改善箇所説明図

エンジン断面図

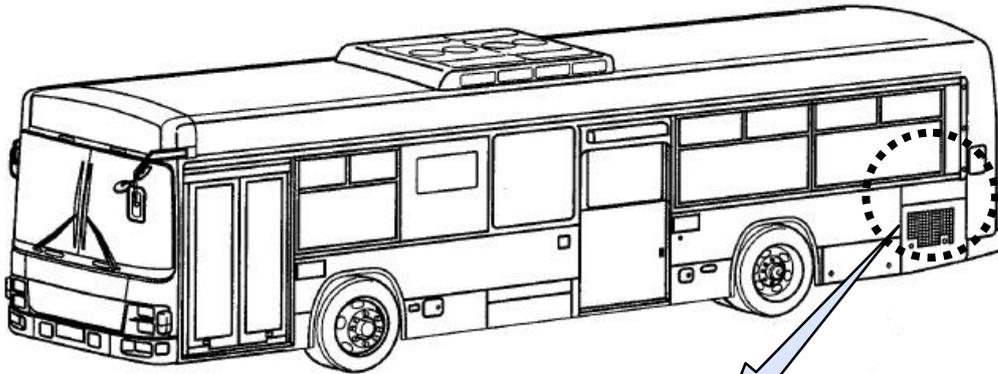
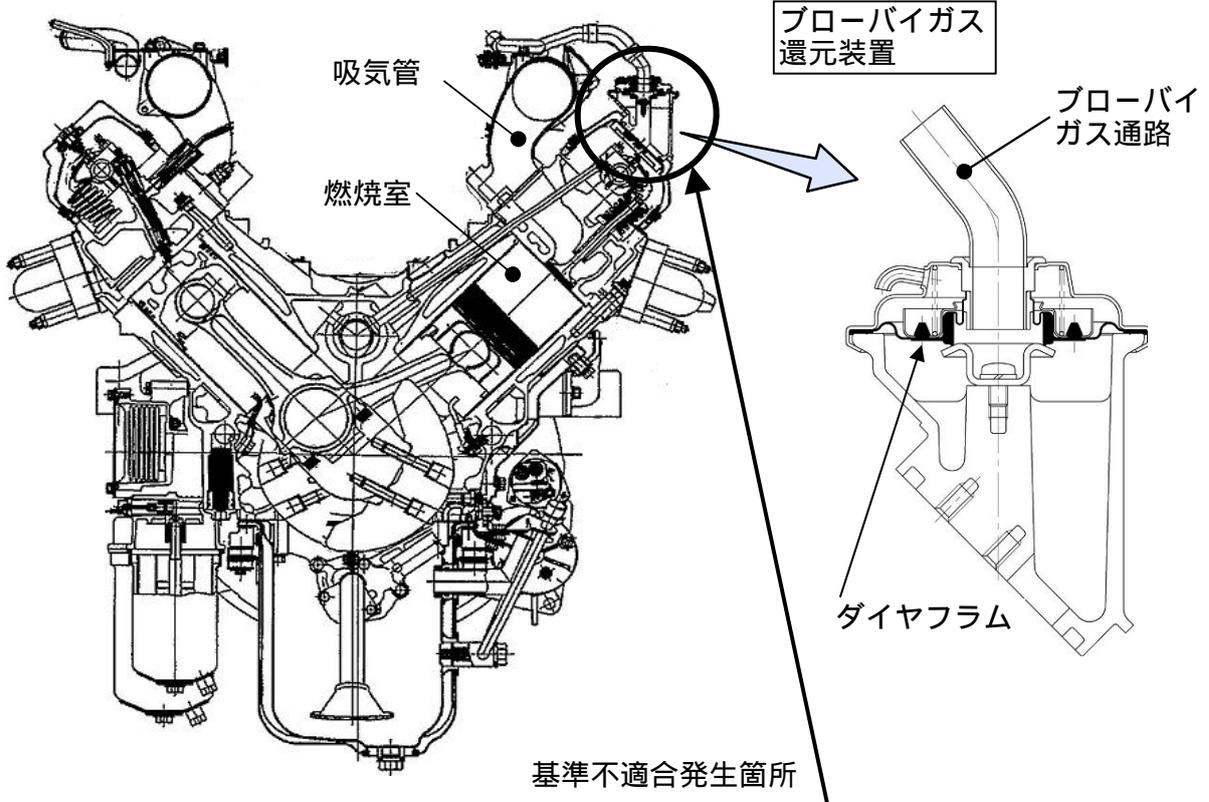
バスのブローバイガス還元装置において、当該装置のダイヤフラムの耐久性が不足していること、並びに取付け位置が不適切なため、長期間の使用でダイヤフラムに亀裂が生じると、エンジンオイルがブローバイガスの通路を經由して吸気管に吸入されることがある。そのため、オイルがエンジン燃焼室に浸入し、最悪の場合、エンジン内部が損傷し、走行不能に至るおそれがある。

全車両、ブローバイガス還元装置を点検し、取付け位置及びダイヤフラム材質が不適切なものは、対策品に交換する。

識別：ブローバイガス還元装置に黄色ペイントを塗布する。
